PIANO OPERATIVO COMUNALE VARIANTE 1

Modifiche alle schede di indirizzo progettuale denominate: "R01 - Piscina" e "R11 - Viale Matteotti" di cui all'elaborato "PR05 - SCHEDE NORMATIVE E DI INDIRIZZO PROGETTUALE" del PO

Relazione

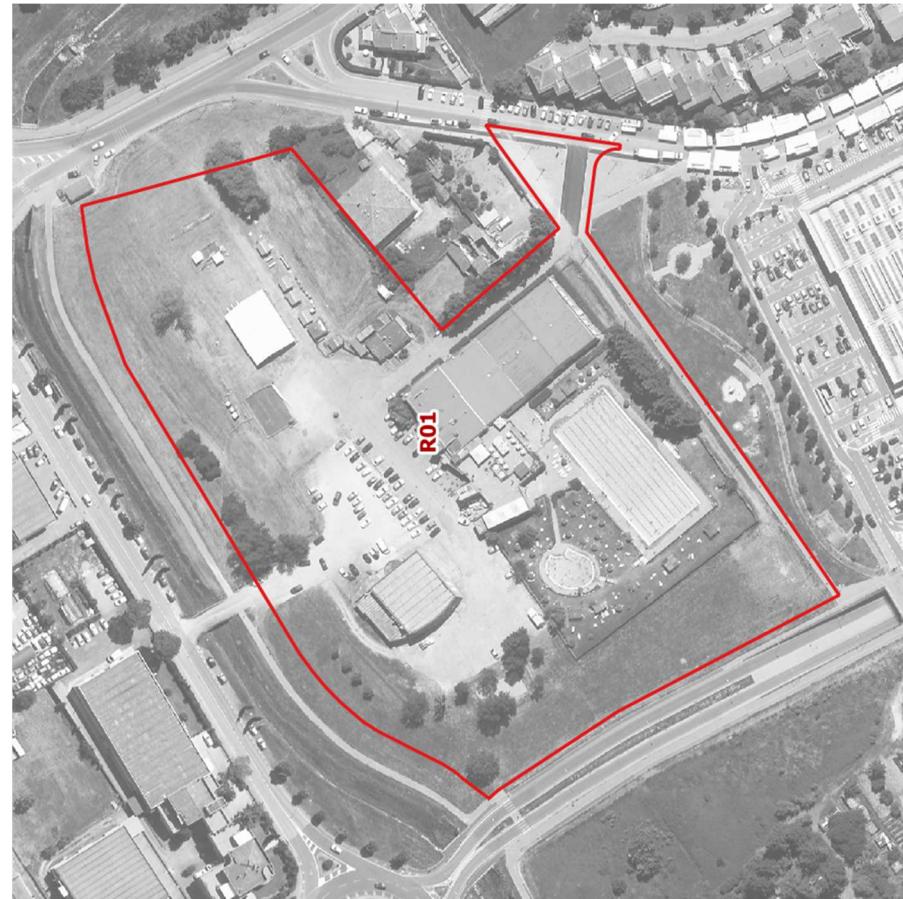
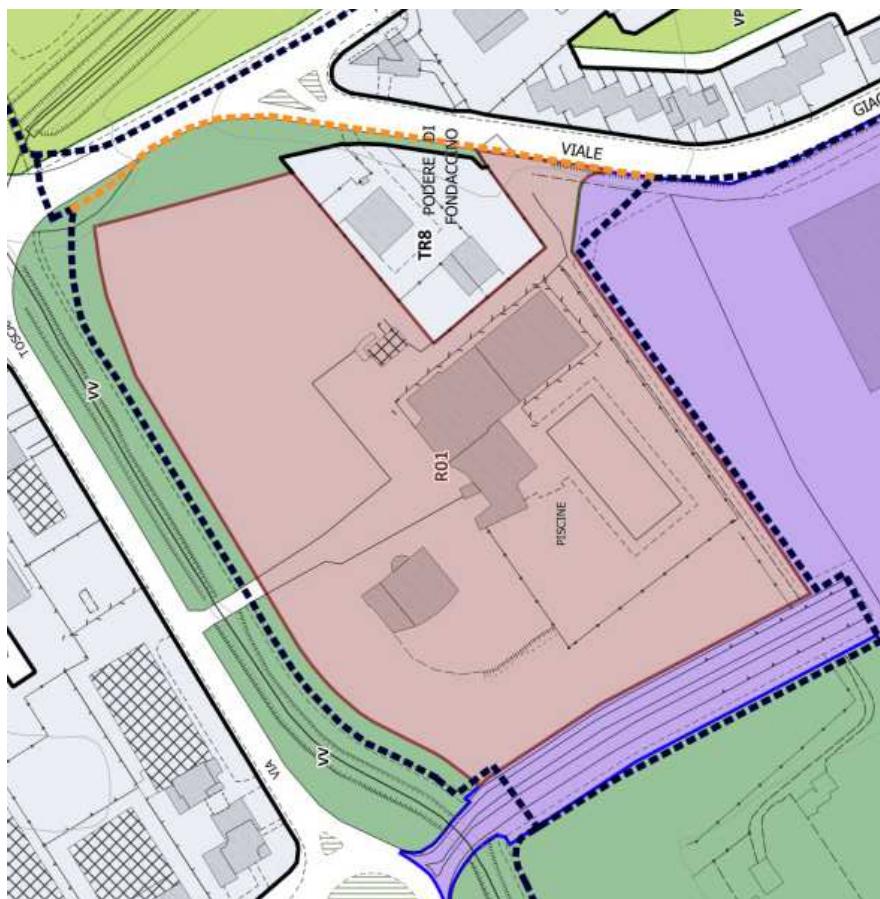
Nell'ambito della redazione del progetto di fattibilità tecnica economica della nuova piscina comunale, si è ravvisata la necessità di provvedere ad un ampliamento del perimetro denominato “areale nuova costruzione” rappresentato nella scheda progetto dell'ambito in esame, al fine di consentire una migliore distribuzione delle funzioni che ospiterà il nuovo complesso edilizio che l'amministrazione ha intenzione di dotare di:

Proprio questa articolazione formale e compositiva della nuova struttura rende necessaria l’attivazione della presente proposta di variante alla scheda progetto del POC, al fine di progettare un susseguirsi organico di spazi caratterizzato da un sistema di connessioni distributive e corti interne, che andranno a compiere il perimetro dell’area edificabile.

L’ampliamento dell’ambito denominato “areale nuova costruzione” non determinerà incrementi della capacità edificatoria (S.E.) per la sottozona <R01 – Piscina>, dimensionamento che rimarrà inalterato rispetto a quanto già attribuito del vigente P.O.C..

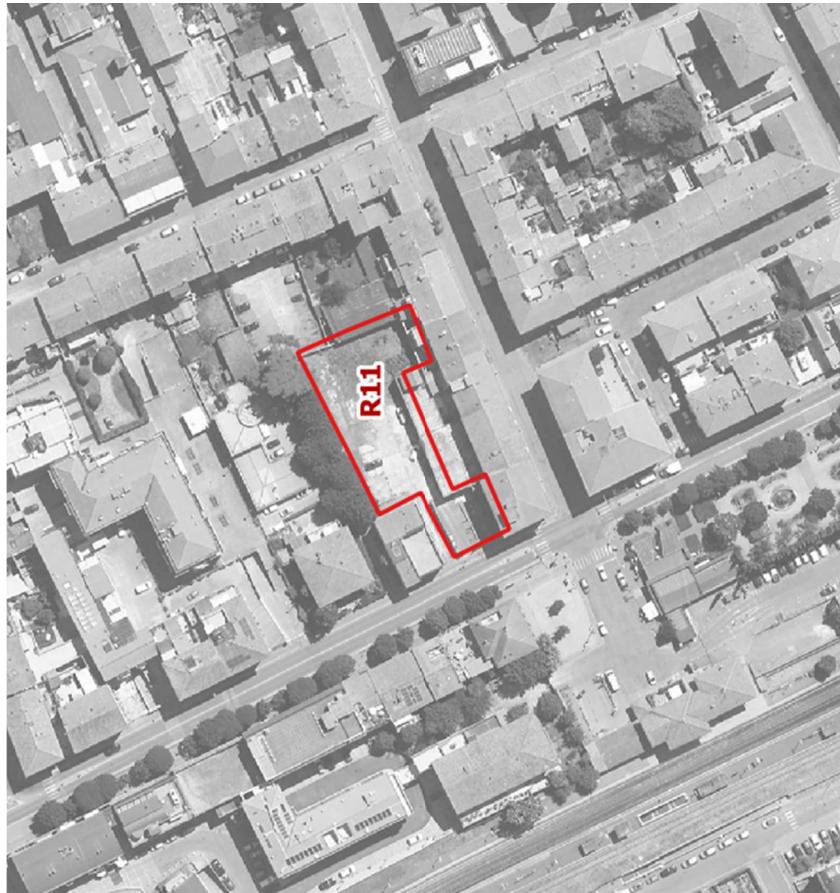
Data la prossimità della sottozona alla stazione ferroviaria e, analizzate le consistenti variazioni al sistema delle aree per la sosta veicolare, determinate dal progetto di riqualificazione della Piazza Giovanni Boccaccio, l'amministrazione comunale ha ritenuto funzionale l'inserimento di una piccola area a parcheggio che potrà risultare strategica data la vicinanza alle aree pedonali del centro commerciale naturale.

La progettazione del nuovo parcheggio in conformità all'articolo 17 delle n.t.a. del P.O.C. dovrà prevedere:

- la localizzazione di stalli a parcheggio per la sosta degli autoveicoli, aventi dimensioni minime diversificate in relazione alle caratteristiche di allestimento tipologico (disposizione a pettine e a liscia dimensioni minime 5,00x2,50 mt / disposizione in linea dimensioni minime 5,40 x 2,30 nt);

- l'individuazione di spazi per la sosta delle biciclette, attrezzati con rastrelliere, nella misura di almeno 1 posto bicicletta ogni 10 posti auto;
- la pavimentazione degli stalli per sosta in materiale non impermeabile (quali a titolo esemplificativo: grigliato in calcestruzzo, conglomerati drenanti, ecc.);

- l'individuazione di spazi per l'installazione di colonnine di ricarica per veicoli elettrici;
- accessi e percorsi veicolari interni, distinti dal sistema delle percorrenze pedonali e ciclabili;

- specifici sistemi di raccolta delle acque piovane delle aree per la sosta dei veicoli;
- zone d'ombra tale da garantire, alla maturità della pianta, un ombreggiamento di almeno il 75% della superficie del parcheggio, individuando uno stallone inerbito ed alberato ogni 5 stalli;

- la mitigazione visiva delle aree a parcheggio dalle aree esterne all'ambito, e la riduzione dell'effetto albedo indotto dalle nuove aree pavimentate.
